**EXAMEN AU CAS PAR CAS
REPONSES A LA DEMANDE DE COMPLEMENT DE L'AUTORITE
ENVIRONNEMENTALE DU 16-11-2020**

Crématorium animalier

sur la commune de **GARDANNE (13 120)**

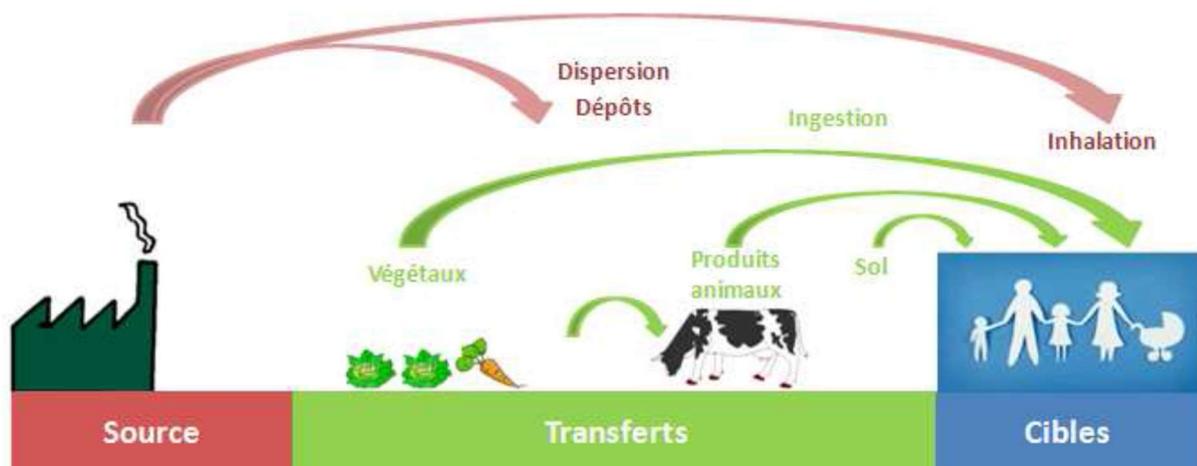
Les modalités et caractéristiques des émissions atmosphériques liées aux rejets des fours d'incinération ainsi que leurs effets sur la santé des riverains, habitations et des entreprises.

Une évaluation des risques sanitaires sera jointe à la demande d'autorisation environnementale. Celle-ci détaillera les émissions liées aux rejets des fours d'incinération ainsi que les effets sur la santé des riverains. Les rejets seront canalisés via une cheminée commune et traités avant rejet. Le système de traitement prévu est présenté ci-après :

Les valeurs limites d'émission et la hauteur de la cheminée seront conformes aux prescriptions de l'arrêté du 6 juin 2018 relatif aux prescriptions générales applicables aux installations relevant du régime de l'autorisation au titre de la rubrique n° 2740 de la nomenclature des installations classées pour la protection de l'environnement (incinération de cadavres d'animaux).

Cette hauteur fera l'objet d'une justification dans le dossier de demande d'autorisation. La vitesse d'éjection des gaz en marche continue nominale sera d'au moins 8 m/s.
